Mission régionale d'autorité environnementale

**Avis délibéré de la Mission régionale
d'autorité environnementale
Hauts-de-France
sur le projet de parc éolien
de Piennes-Onvillers (80)**

n°MRAe 2021-5423

*Localisation des éoliennes du projet
(source : page 58 de l'étude d'impact)*

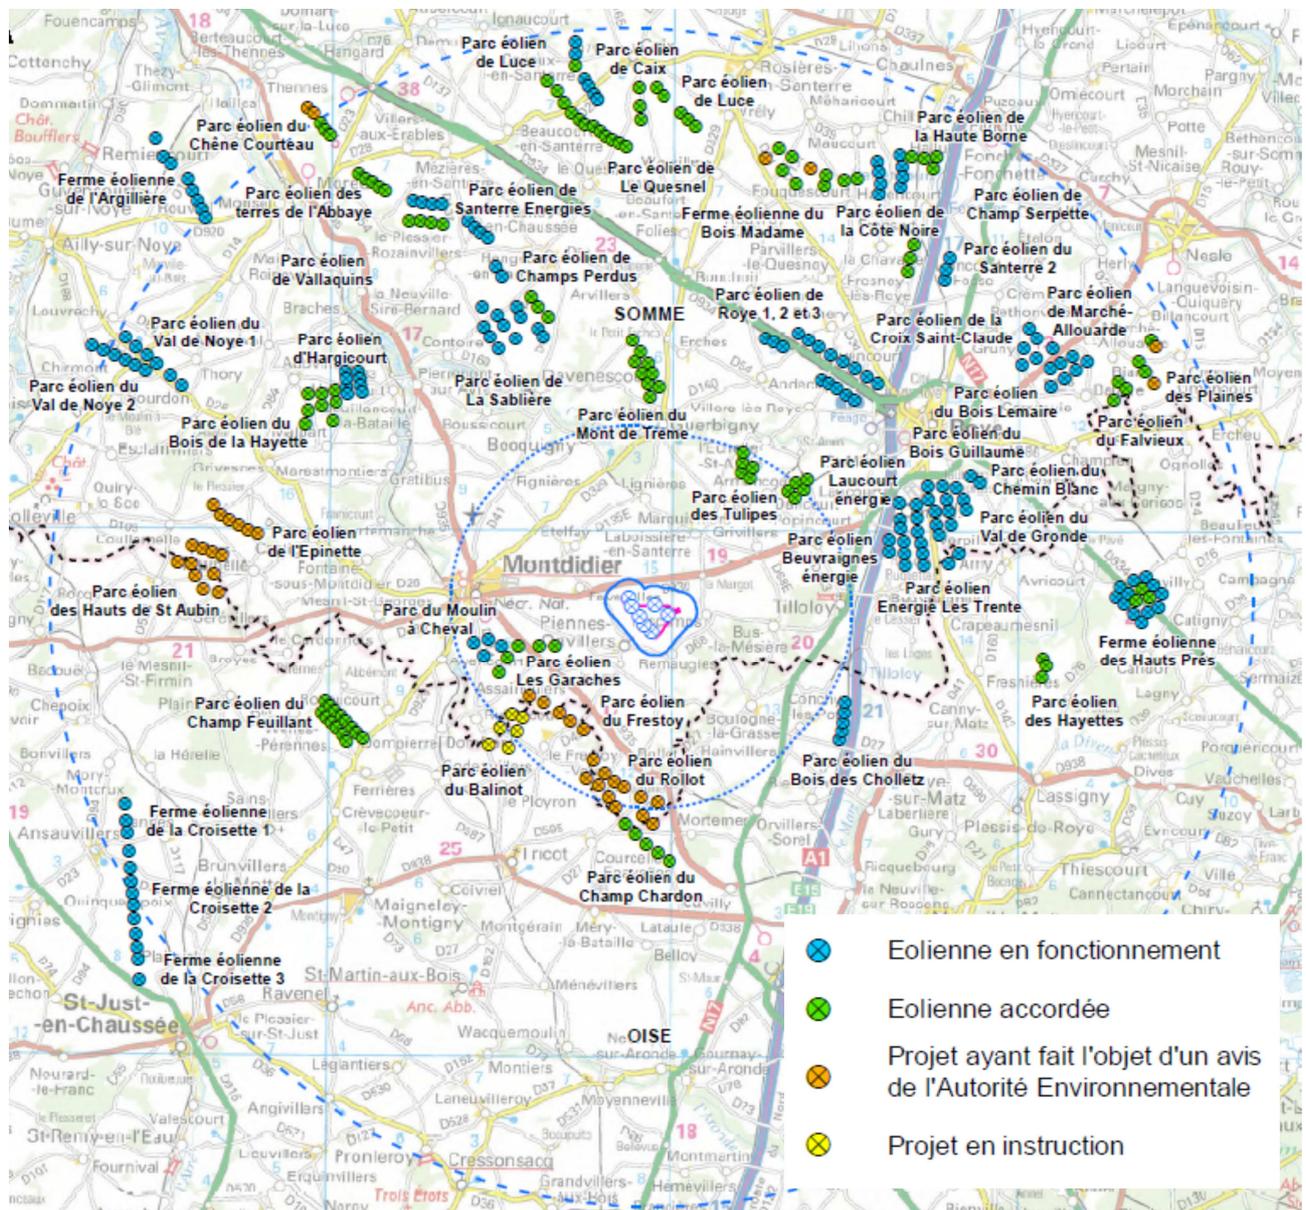
Or le bridage est une solution qui ne doit être mise en œuvre que si l'évitement n'est pas possible. L'évitement n'a pas été étudié et la solution de contrôle de l'attractivité des machines E5 et E6 ne constitue pas une mesure consécutive à recherche de l'évitement, qui doit être prioritaire.

L'éolienne E6 est à 145,5 et 168,5 m en bout de pale de deux haies arborées. Ces deux haies arborées ont fait l'objet d'un suivi de l'activité au sol (point n°9 avec 11 points IPA et 2 nuits d'enregistrement, et point n°6 avec 10 points IPA et 3 nuits d'enregistrement). Les résultats montrent notamment la présence de la Noctule commune à proximité des deux haies (page 169 de l'étude d'impact).

Il conviendrait de déplacer l'éolienne au moins à 200 mètres en bout de pale des haies et boisements et de tout autre lieu d'intérêt pour les chauves-souris, conformément aux recommandations du guide Eurobats⁷.

L'évitement aurait pu mieux être appliqué. En effet, les éoliennes E5 à environ 200 mètres d'une zone à enjeux modérés pour les chiroptères, et l'éolienne E6 est trop proche d'un nid de Faucon crécerelle et de deux haies.

L'autorité environnementale recommande de déplacer les éoliennes à 200 mètres en bout de pale des haies et boisements et de tout lieu d'intérêt pour les chauves-souris.

L'autorité environnementale recommande de déplacer les éoliennes E5 et E6.
